COMUNE DI PONTERANICA

**P.G.T.
REVISIONE 2023**

PARERE TECNICO ALLE OSSERVAZIONI

ARCHITETTO MARCO LAMERI

Stralcio Tav. R.3 "Tavola della disciplina del territorio Sud"

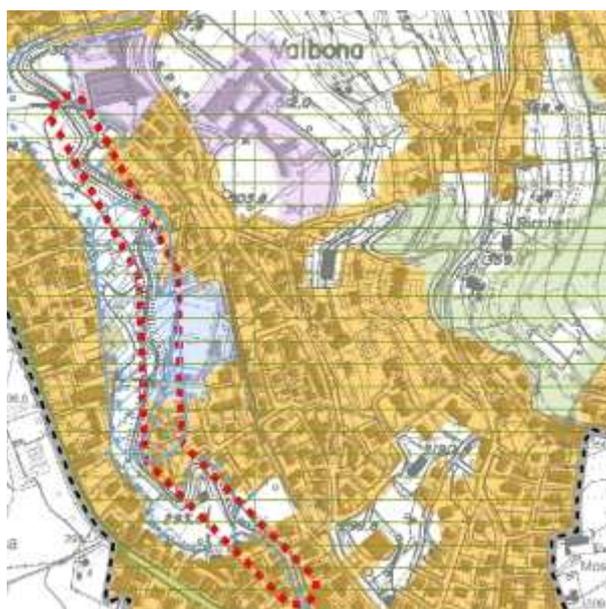
L'Osservazione riguarda gli immobili di via Fustina 44 e di via Concordia 3, che l'Osservante ritiene eccessivamente coinvolti da vincoli ambientali.

L'immobile di via Concordia 3, nella tav. D.1.d "Uso del suolo" è parzialmente interessato da una previsione di area boschiva e quello di via Fustina 44, nella tav. D.4 "Previsione e obiettivi sud", è interessato dal Piano di indirizzo forestale.

L'Osservante fa inoltre notare un errore grafico nella Tavola DRS.2 "Tavola delle reti ecologiche" relativo all'area di via Concordia 3.

Per quanto attiene l'area di via Fustina, il perimetro del PIF riportato nelle tavole di Piano è quello ragionevolmente desunto dal Piano di Indirizzo forestale del Parco dei Colli di Bergamo, che il PGT non ha potere di modificare e che in ogni caso prevale su eventuali difetti di perimetrazione del PGT. L'eventuale richiesta di modifica del PIF dovrebbe essere rivolta al Parco, fermo restando la necessità di dimostrazione dell'effettiva situazione alla data di stesura del PIF, per dar prova del presunto errore cartografico. **L'OSSERVAZIONE NON È ACCOGLIBILE.**

Per quanto attiene il refuso contenuto nella Tavola DRS.2 "Tavola delle reti ecologiche", premesso che la tavola non stabilisce alcuna destinazione d'uso e che l'imprecisione riguarda l'indicazione di un elemento di criticità dovuto alla presenza di un impianto sportivo piuttosto che un analogo elemento di criticità ma dovuto invece alla presenza di un tessuto residenziale, e premesso quindi che la modifica richiesta non ha alcuna rilevanza sulle previsioni di PGT, considerato che in virtù del parere di ARPA Lombardia è già necessario introdurre nella Tavola DRS.2 alcune modifiche, **L'OSSERVAZIONE È ACCOGLIBILE, modificando la Tavola DRS.2 "Tavola delle reti ecologiche per classificare l'area del richiedente come elemento di criticità conseguente la presenza di tessuto residenziale.**

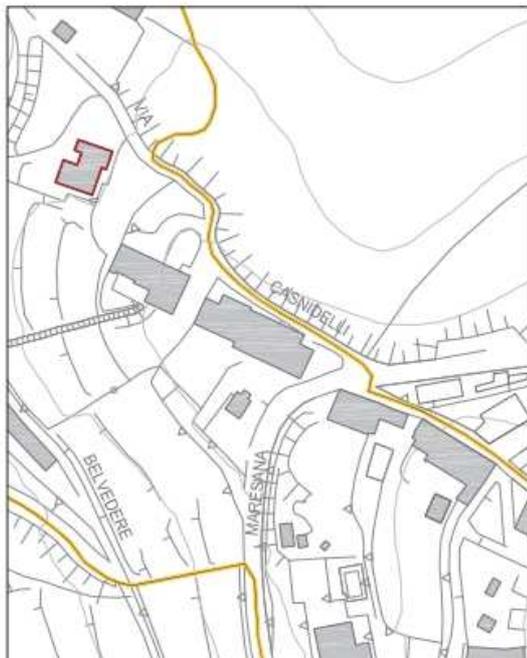
L'Osservazione riguarda l'immobile oggetto della scheda n 27 del NAF (Costa Garatti) relativa all'edificio in via Belvedere Colleoni 8, che prevede la conservazione dei mattoni a vista. Tale prescrizione sembra immotivata in riferimento alla tipologia dell'edificio e renderebbe problematici interventi di miglioramento energetico dell'edificio.

Si chiede l'eliminazione della prescrizione di conservazione dei mattoni a vista.

Stralcio Tav. R.3 "Tavola della disciplina del territorio Sud"

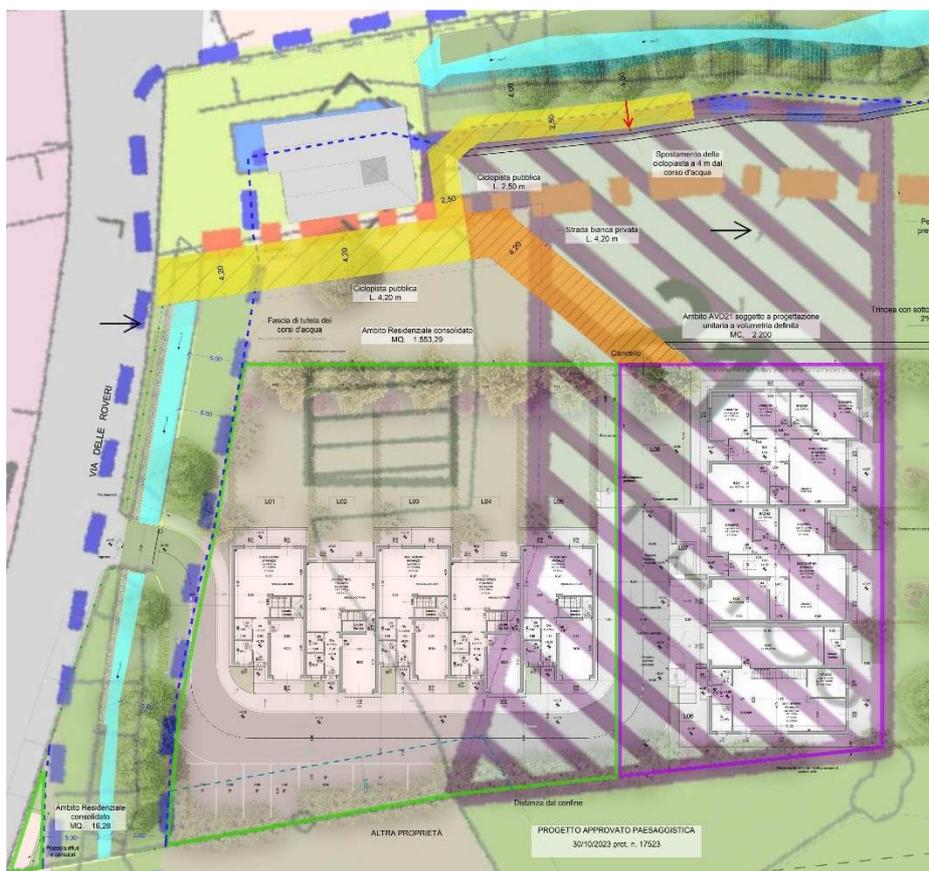
Gli osservanti sono comproprietari del terreno individuato al NCEU con il mappale 6958 in via delle Roveri 29.

La proprietà ha avviato un progetto di edificazione condiviso con la Commissione del Paesaggio e con la Soprintendenza.

L'articolo PdR 4.1.7 subordina l'attuazione degli interventi previsti nell'AVD 21, in aggiunta alla dotazione prevista dal Piano dei Servizi, alla cessione dell'area di circa 800 mq, necessaria alla realizzazione di un percorso ciclopedonale da connettere all'esistente percorso di via 1° maggio. La proposta dell'Osservante garantisce l'ottenimento delle prestazioni pubbliche già previste dal PGT, garantisce una più adeguata fascia di salvaguardia lungo il torrente, non determina incremento di volume e determina una riduzione del consumo di suolo.

L'OSSERVAZIONE È ACCOGLIBILE, modificando la Tavola R.3 "Tavola della disciplina del territorio Sud", in modo che la superficie della zona B1 sia pari a quella del PGT adottato e non determini possibilità edificatorie maggiori rispetto a quelle già ammesse dal PGT previgente e adottato, riproiettando l'Ambito AVD 21, mantenendo le prescrizioni e i volumi già previsti e modificando come segue le prescrizioni riferite all'AVD 21 contenute nell'articolo PdR 4.1.7 delle Norme del Piano delle Regole.

Stralcio Tav. D.1.D "Uso del suolo"

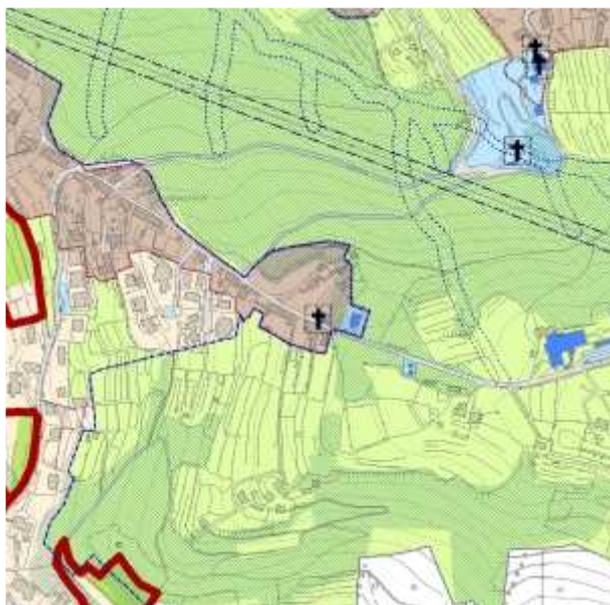
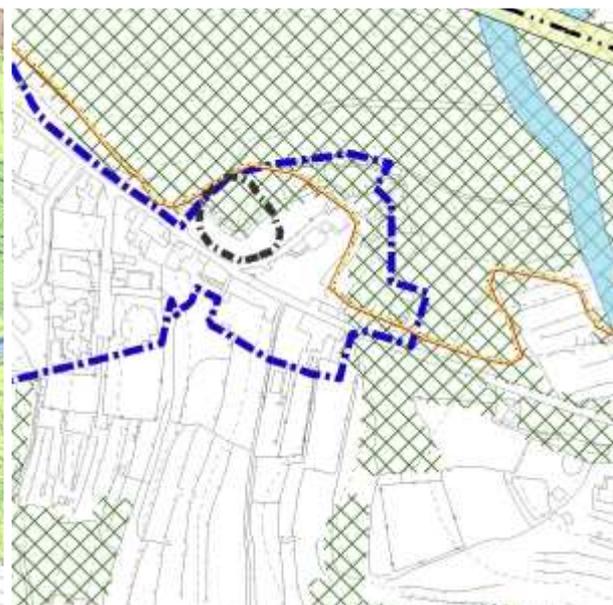
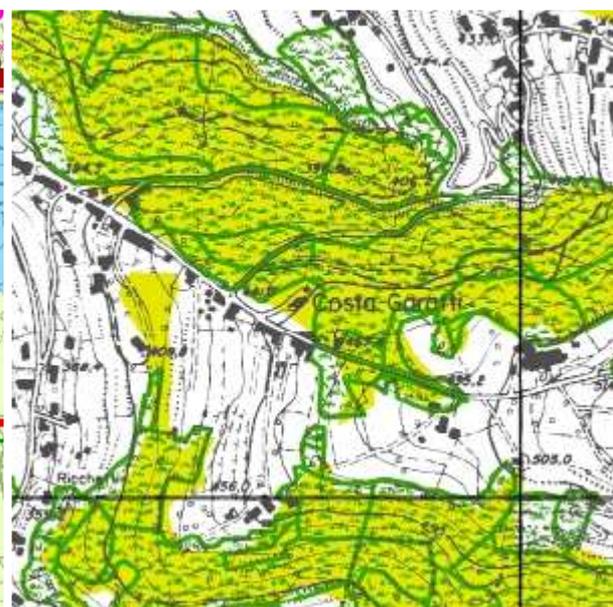
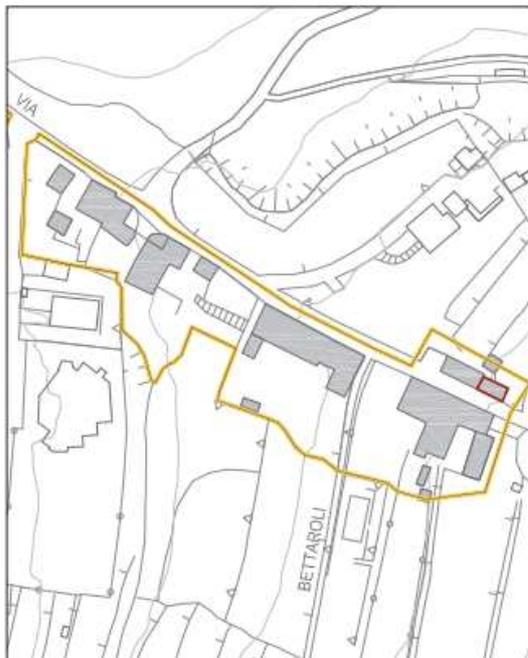
L'Osservazione riguarda l'edificio di via Maresana 118 e fa notare che:

- nella tavola D.1.D "Uso del suolo", D.2 "Previsioni e obiettivi nord" e DRS.4 "Carta dei vincoli sud" c'è una discordanza del perimetro zona IC di Iniziativa Comunale Orientata rispetto a quanto indicato nella tavola n° 2 nord del Piano territoriale di Coordinamento del Parco dei Colli di Bergamo;
- nelle stesse tavole c'è una discordanza con le indicazioni del Piano di Indirizzo Forestale indicato nella tavola 2 nord del Piano territoriale di Coordinamento del Parco dei Colli;
- nella tavola D.RS.5 "Carta della sensibilità del paesaggio" c'è una discordanza del perimetro zona IC di Iniziativa Comunale Orientata rispetto a quanto indicato nella tavola n°2 nord del Piano territoriale di Coordinamento del Parco dei Colli di Bergamo.

Negli elaborati del PGT citati il perimetro zona IC è adiacente l'edificio oggetto di Osservazione mentre negli elaborati del PTC tale perimetro è rappresentato a circa 10-12 m.

- le tavole del Parco dei Colli, così come quelle del PIF, sono redatte sulla base del CTR in scala 1/25000 mentre quelle del PGT sono redatte sull'aerofotogrammetrico in scala 1/2000, che è di tutt'altra definizione e che non è in nessun modo sovrapponibile al CTR;
- l'individuazione del PIF sulle tavole del PGT è una semplice trasposizione del perimetro, che non ha capacità alcuna di modificare il perimetro del vincolo, che resta comunque quello imposto dallo specifico strumento del Parco dei Colli di Bergamo.

Ciò nonostante, **l'OSSERVAZIONE È PARZIALMENTE ACCOGLIBILE**, modificando, su tutti gli elaborati dove compare, il perimetro del Nucleo di Costa Garatti, per renderlo più coerente (nei limiti precisati in riferimento alle difformi basi cartografiche) con quello stabilito dal PTC del Parco.

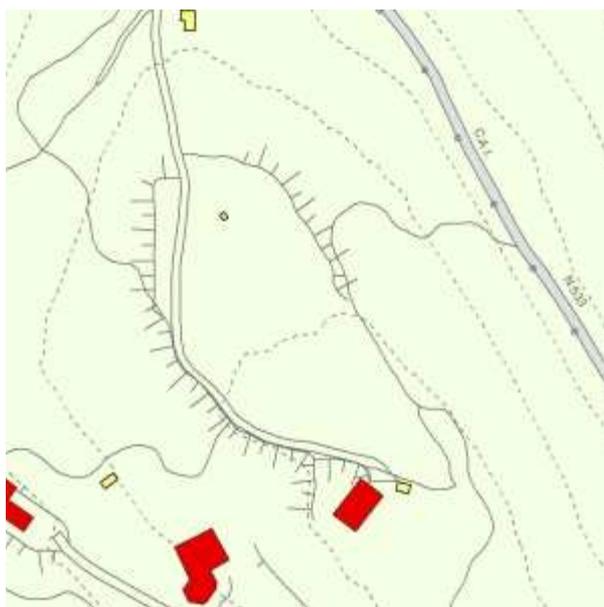
L'Osservante fa notare inoltre che due caselli di proprietà in località Cà del Làc (mappali 8890 e 8446) sono individuati sulla tavola di piano "R7 individuazione edifici isolati esterni al perimetro IC e NAF sud" solo con colore rosso (mappale 8890) e giallo (mappale 8446) ma che degli stessi non è presente la scheda d'intervento. In assenza di altre indicazioni sembra che gli stessi siano assoggettati solo alle norme del PTC del Parco dei Colli.

A) In riferimento alla scheda 87 e all'uso abitativo, quanto rilevato dall'Osservante è certamente un refuso. **L'OSSERVAZIONE È ACCOGLIBILE**, modificando la scheda 87 affinché sia ammesso l'uso abitativo.

1) PRATO DELLA ROVERE ADV21

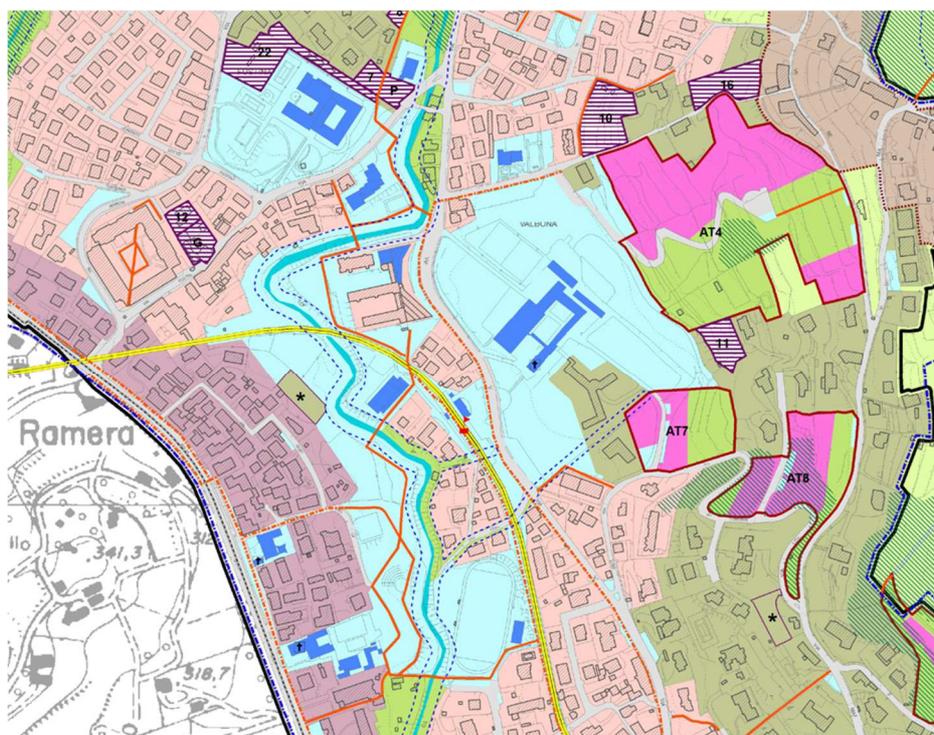
Questa porzione di territorio è un'area pianeggiante attraversata dal Porcarissa e dal Quisa e nonostante l'urbanizzazione è una sorta di isola, ad eccezione di pochi episodi. L'antica chiesetta segna la curva con cui il Porcarissa si dirige verso il Quisa e rappresenta l'uso di collocare i luoghi sacri in prossimità degli acquiferi. L'antico nucleo nella zona sud-est identifica il punto in cui la strada Priula attraversava il Quisa prima di dirigersi verso Petosino.

Luoghi particolari che l'espansione edilizia ha sempre guardato con rispetto, salvo un antico mulino di cui non esiste traccia. Nel prato della rovere è facile riscontrare spontanea crescita di erbe palustri e canne; il terreno è soffice e bagnato. Ne consegue che questa porzione del territorio non è adatta per insediare la residenza o qualsiasi attività d'impresa.

- la tav 12f indica l'area in questione soggetta a - gravi e consistenti limitazioni; quale area vulnerabile dal punto di vista idraulico - fattibilità con consistenti limitazioni; per caratteristiche geotecniche del suolo - fattibilità con consistenti limitazioni; per vulnerabilità dal punto di vista idrogeologico Riguardo allo studio e alla gestione del rischio idraulico allegato alla VAR 3;

- la Variante adottata non opera alcuna modifica all'area oggetto di Osservazione, che era già prevista, con la medesima forma e con i medesimi indici, nel PGT previgente;

- l'area è oggetto di altra Osservazione, depositata dalla proprietà, tesa ad introdurre, anche sulla scorta dei suggerimenti della competente soprintendenza, modifiche che comportano un miglioramento della condizione ambientale complessiva rispetto alle previsioni della variante, con l'introduzione di una fascia di salvaguardia del torrente e della chiesa di San Giorgio.

4) IL SISTEMA DELLA MOBILITÀ DOLCE

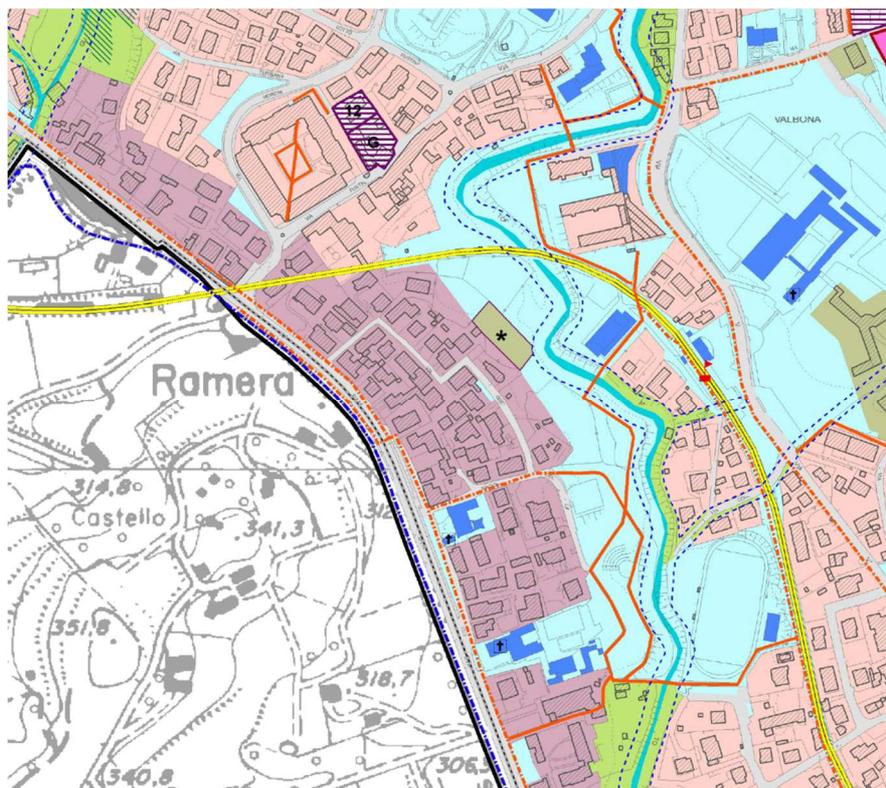
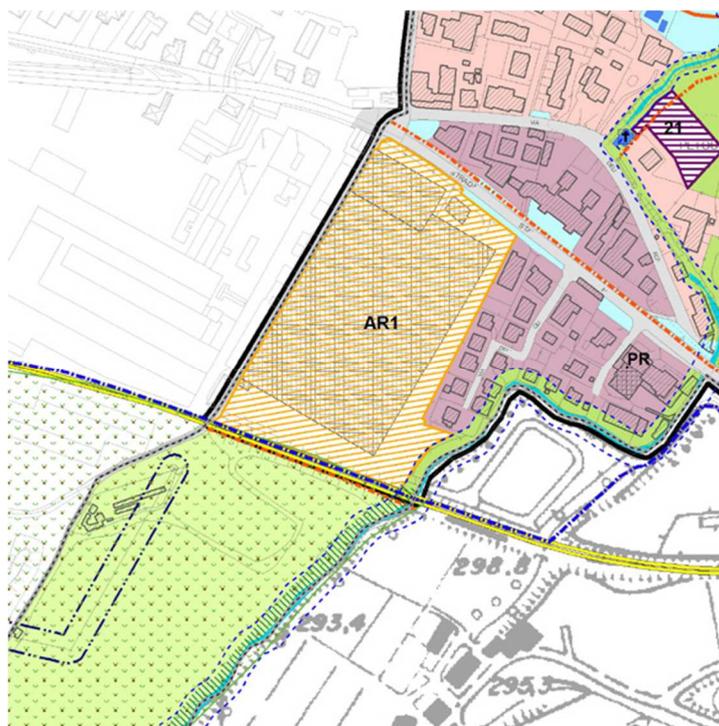
Si sottolinea la perdita di qualità per il paese data la dismissione della funzione di connessione tra l'area urbana ed il Parco dei Colli. Si avverte dell'inefficacia della ciclabile in adiacenza alla T2, che risulterà in più punti angusta e non armonizzata alle direttive europee riguardanti le ciclovie.

Si chiede di adoperarsi per dotare il paese di una linea ciclabile di sezione non inferiore a 2,5 m che corra lateralmente alla T2 e che attraversi il colle della Ramera in sede propria.

Si ritiene la previsione di un ponte ciclopedonale sulla ex 470 un forte impatto visivo nel paesaggio, una infrastruttura limitata e costosissima con finalità eminentemente turistico ricreative che è mal collegata con la rete della mobilità ciclopedonale del paese. Il raggiungimento del nuovo ponte ciclopedonale costringerebbe gli utenti a impegnare un dislivello importante di circa 30 m dalla quota dell'area del mercato.

Si sottolinea che il superamento del colle della Ramera su "rete portante della mobilità ciclabile" risulta nel piano della mobilità provinciale; si tratta dell'art 42 RP e si riferisce alla mobilità dolce non intesa come mobilità turistica ma come mobilità strategica intercomunale. La Valbona in questo piano risulta direttamente collegata con l'asta ciclopedonale che costeggia la T2 sino al ponte di Almenno SS.

Si chiede pertanto la previsione di un passaggio ciclopedonale di sezione minima di 2,50 m sotto il colle della Ramera in sede propria e a fianco della T2 al fine di fornire un adeguato strumento che possa dare attuazione alla costruzione di una rete portante della mobilità dolce di valenza intercomunale.

Al fine di garantire la progressiva estensione della rete ciclabile di carattere sovracomunale, provinciale e regionale, anche al fine di favorire forme di mobilità sostenibile anche di carattere sistematico, il PTCP, nella tavola 'reti di mobilità', definisce lo schema di rete delle ciclovie.

Ciò detto, in sede di definizione del progetto della Linea T2 sono state avviate importanti attività che hanno determinato la condivisione con TEB di tutti i miglioramenti possibili sulla linea T2, come l'interramento della linea all'incrocio di Pontesecco e modifiche della posizione della stazione e delle condizioni d'esercizio in attraversamento nel parco. La galleria richiesta dall'Osservante non è tecnicamente realizzabile né sostenibile finanziariamente perché avrebbe un costo enormemente maggiore per l'ottenimento dei medesimi risultati di connessione. **L'OSSERVAZIONE NON È ACCOGLIBILE.**
